O/RZ.D-3.2411.6.2015

Budowa Miejsc Obsługi Podróżnych „Paszczyzna Południe” i „Paszczyzna Północ” od km 540+956-541+704 autostrady A4 - etap II w ramach zadania pn: „Budowa autostrady A4 na odcinku węzeł Dębica Pustynia-Rzeszów „węzeł Rzeszów Zachodni” km 537+550-570+300 wraz z infrastrukturą techniczną, budowlami i urządzeniami budowlanymi

I. Zamawiający działając w trybie art. 38 ust. 2 ustawy z dnia 29 stycznia 2004 r. Prawo zamówień publicznych (tekst jednolity Dz. U. z 2013 r., poz. 907 z późn. zm.) zwanej dalej ustawą Pzp oraz pkt 18.5 Instrukcji dla Wykonawców (IDW) SIWZ przekazuje treść zapytań wraz z wyjaśnieniami:

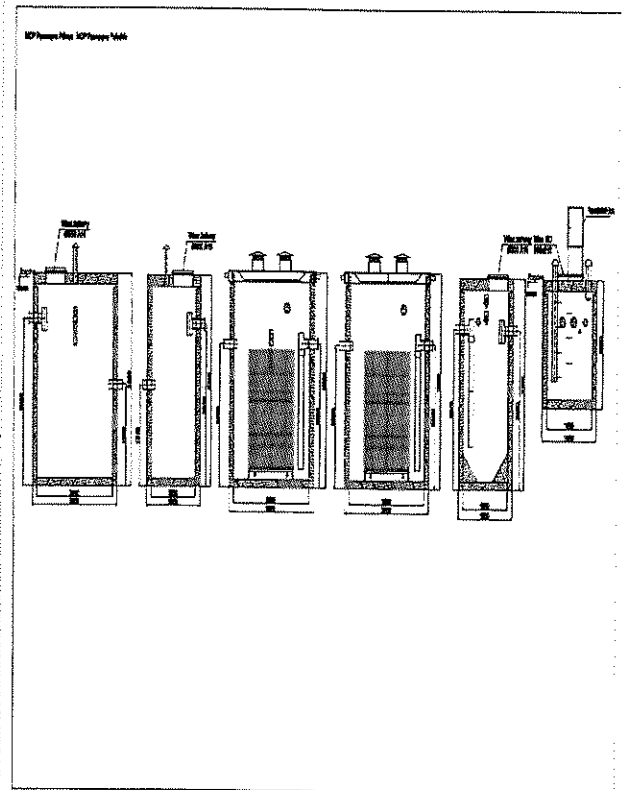
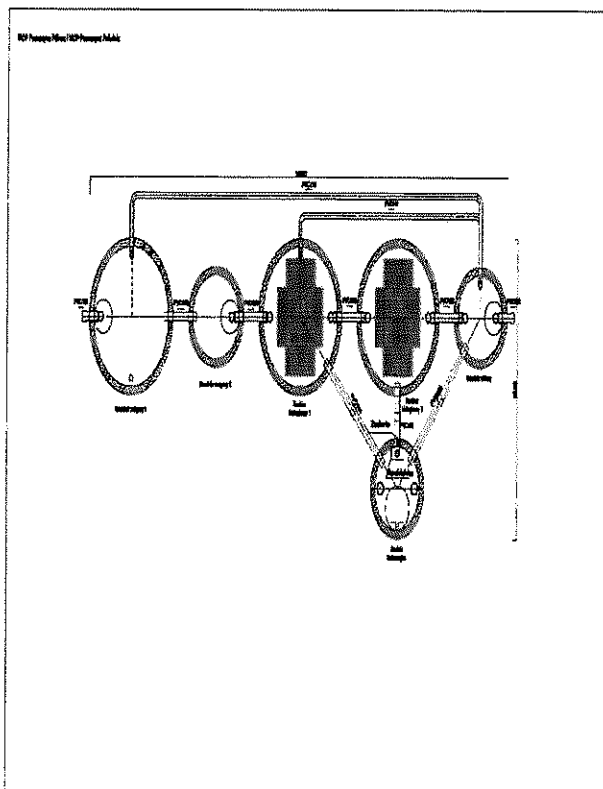
W Projekcie Budowlanym na rys. nr 3 Schemat oczyszczalni ścieków średnicy zbiorników oczyszczalni ścieków wynoszą 2000mm, natomiast w Projekcie Wykonawczym na rys US/MOP/KS/5.1 zbiorniki oczyszczalni ścieków mają średnice 1000mm. Prosimy podać jakiej średnicy mają być zbiorniki oczyszczalni ścieków.

Zgodnie z zapisem ST. U.34.01.01 pkt. 5.9.1 Wykonawca zobowiązany jest do zamówienia kompletnej oczyszczalni ścieków u renomowanego producenta wraz z montażem. Parametrem decydującym o doborze oczyszczalni jest jej przepustowość która powinna wynosić min. $Q_{SR,d}=18,75 \text{ m}^3/\text{d}$; RLM 125. Oczyszczalnia musi gwarantować parametry ścieków oczyszczonych określonych Rozporządzeniem Ministra Środowiska z dnia 18 listopada 2014r w sprawie warunków, jakie należy spełnić przy wprowadzaniu ścieków do wód lub do ziemi.

Poniższy schemat oczyszczalni należy traktować jako rysunek poglądowy przez co należy rozumieć, że Zamawiający dopuszcza również inny schemat oczyszczalni który jest charakterystyczny dla innego producenta. Urządzenia wchodzące w skład oczyszczalni, elementy, rurociągi, zbiorniki, i całość wyposażenia musi być zgodna z instrukcją producenta oczyszczalni.
